## Peter Møllers vei 8-14 Referat fra bemerkningsmøte

Forslagsstiller/tiltakshaver: Lørenvangen Utvikling AS	Saksnummer: 201412329
Fagkyndig: TAG Arkitekter	Dokumentnummer: 84 m.fl
Bydel: Grünerløkka	Gnr./bnr.: 83/94
	Saksbehandler/enhet: Kristian Thomassen/ONØ
Møtedato	18.09.2017
Møtested	Plan- og bygningsetaten (PBE)
Referatdato	10.10.2017
Referent	Kristian Thomassen

Sakstittel	Peter Møllers vei 8-14
Tidspunkt for neste møte	Ikke avtalt

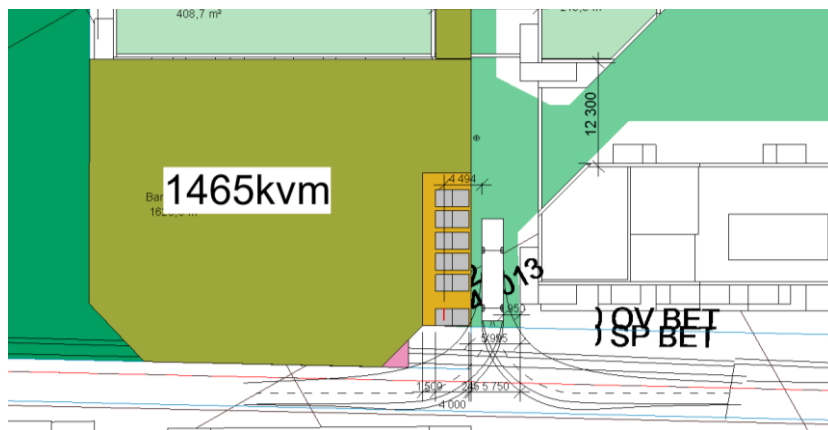
Vann og avløp Vann- og avløpsetaten tillater ikke at det bygges nærmere kommunale ledninger enn 2 meter. For å tilfredsstille dette kravet ber vi om at byggegrenser over og under bakken settes slik at kravet blir ivaretatt. Vi anbefaler imidlertid at avstanden settes til 4 meter for å gi tilgang for bygge- og anleggsarbeid samt drift og vedlikehold. I planområdets nordlige hjørne ligger byggegrensen nært kommunale ledninger. For 500 mm vannledning forutsetter vi minimum 6 meter avstand mellom ledning og byggegrense.

Foreslått areal til renovasjonsanlegg er lagt direkte over trase med eksisterende, relativt nye ledninger for vann, spillvann og overvann. Renovasjonsbrønner kommer i konflikt med ledningsanlegget. Planen må endres slik at konflikten unngås.

Overvann Planforslaget legger opp til underjordisk parkering under store deler av planområdet. For å oppnå åpen, lokal overvannshåndtering i samsvar med kommuneplanens § 4.2 og 6.2, samt Oslo kommunes overvannsstrategi og veileder for håndtering av overvann, bør det fastsettes bestemmelser som for eksempel reduserer andelen tette flater eller sikrer tilstrekkelig tykkelse på løsmasseoverdekning for infiltrasjon og fordrøyning over underjordisk parkering. Grunnvann skal ikke dreneres til offentlig ledningsnett.

Plassering av renovasjonsbrønner bør endres slik at de ikke kommer i konflikt med vannledninger.

Det fremkommer noe uklart om hvor hovedvannledning går (500 vl). PBE mener at bebyggelsen langs Dag Hammarskjölds gate ikke må plasseres for langt unna, men bidra til å bygge opp denne som en fremtidig bygate. Det bør inngås dialog med VAV for å se om byggene kan plasseres nærmere hovedvannledninger med ekstra sikringstiltak. Eventuelt bør ledningene flyttes. Bemerkningen tas delvis til følge.

Forslagstiller tar merknaden delvis til følge. Vi har sett på andre løsninger for å ivareta ledningsnett langs Børsteveien, og foreslår å flytte renovasjonsareal langs Kruttveien. Dette vil forhåpentligvis også ivareta andre innsenders merknader mht skjerming av renovasjon.

Foreslår bestemmelsen: «Bygningselementer nærmere enn 2 m til ledninger, utføres som plate på mark.» e.l. i DHvei. Formulering må avklares med VAV.
